TRANS/WP.29/999
2 avril 2004

COMPLÉMENT 10 À LA SÉRIE 03
D'AMENDEMENTS AU RÈGLEMENT N° 36

(Véhicules de transport en commun de grande capacité)

"Figure 6b

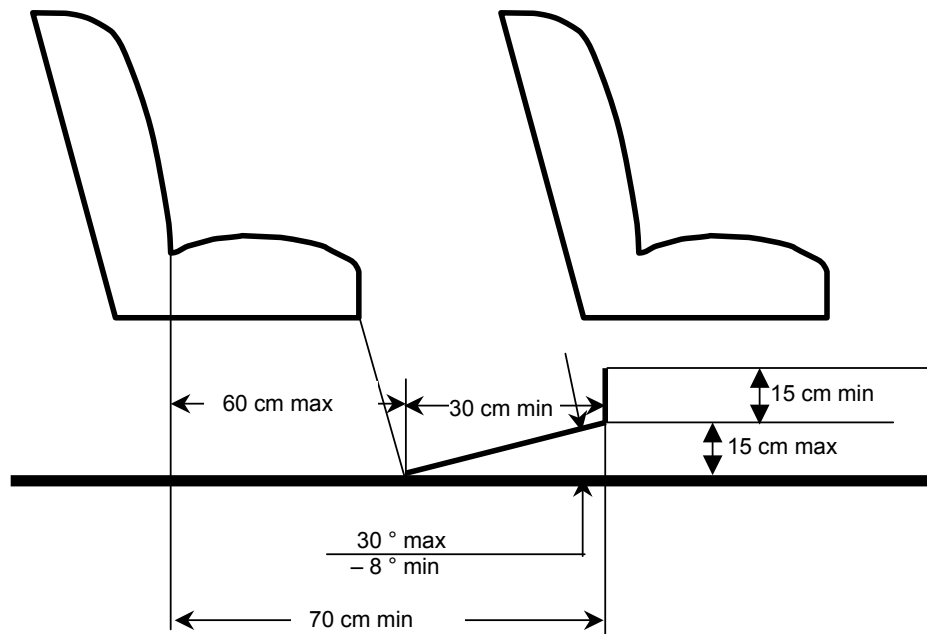
Ajouter une figure 6b, ainsi conçue:

ESPACE POUR LES VOYAGEURS ASSIS DERRIÈRE UN SIÈGE
ET/OU UN SIÈGE FAISANT FACE À L'ALLÉE
(voir le paragraphe 5.7.8.5.2)

"5.7.8.5.2 Pour un siège situé derrière un autre siège et/ou un siège faisant face à l'allée, il doit y avoir un dégagement minimum d'une profondeur d'au moins 300 mm et d'une largeur conforme au paragraphe 5.7.8.1.1 (voir fig. 6b de l'annexe 3). La présence dans cet espace de piètements de sièges et d'intrusions visés au paragraphe 5.7.8.6.2.3 est autorisée, à condition qu'un espace suffisant soit laissé aux pieds du voyageur. Cet espace pour les pieds peut en partie être situé dans l'allée et/ou au-dessus de celle-ci, mais ne doit pas créer d'obstruction lorsque l'on mesure la largeur minimale de l'allée conformément au paragraphe 5.7.5."
